## **ATTO N. 79**

**Oggetto:** *PROCEDIMENTO UNICO AI SENSI DELL'ART. 53 DELLA L.R. 24/2017 FINALIZZATO ALLA REALIZZAZIONE DEL II LOTTO PRIORITARIO DELLA CICLOVIA DEL SOLE, COMPLETAMENTO TRONCHI N. 3, 4 E 7. DETERMINAZIONI PREVISTE AI SENSI DELL'ART. 53 DELLA L.R. N. 24/2017 E VALUTAZIONE DI SOSTENIBILITÀ DEI PIANI (VALSAT), AI SENSI DELL'ART. 19 DELLA L.R.24/2017 E DEL D.LGS. N. 152/2006*

**Istruttoria di VAS/ValSAT del Procedimento unico, ai sensi dell'art. 53 della L.R. 24/2017, per la realizzazione del percorso del II lotto prioritario della Ciclovia del Sole, completamento tronchi n. 3, 4 e 7**

#2 Situazione in cui l'utilizzo del parapetto è necessario per l'elevato dislivello

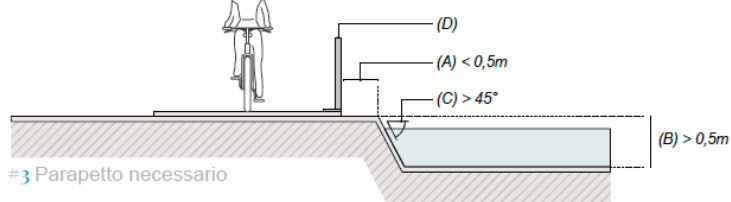
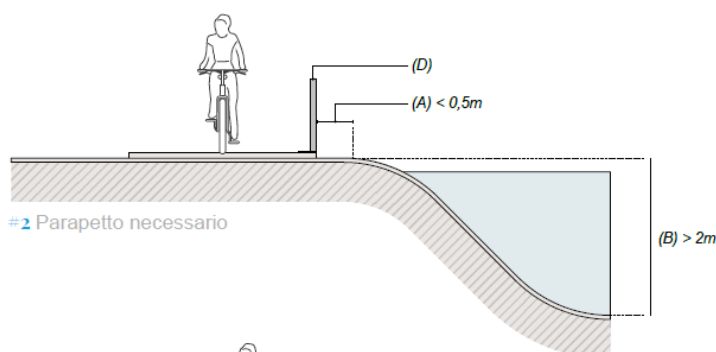
Recinzioni e parapetti: si tratta di elementi di separazione a protezione del ciclista da utilizzare esclusivamente nel caso di pericoli reali a margine dell'itinerario ciclabile per evitare eventuali cadute, e hanno anche un notevole impatto sia nell'inserimento paesaggistico sia visivo per chi sta percorrendo l'itinerario ciclabile.

Pertanto si chiede di ridurne al minimo l'applicazione valutando l'effettiva necessità delle protezioni inserite nel progetto e, nel caso, di curare i seguenti aspetti:
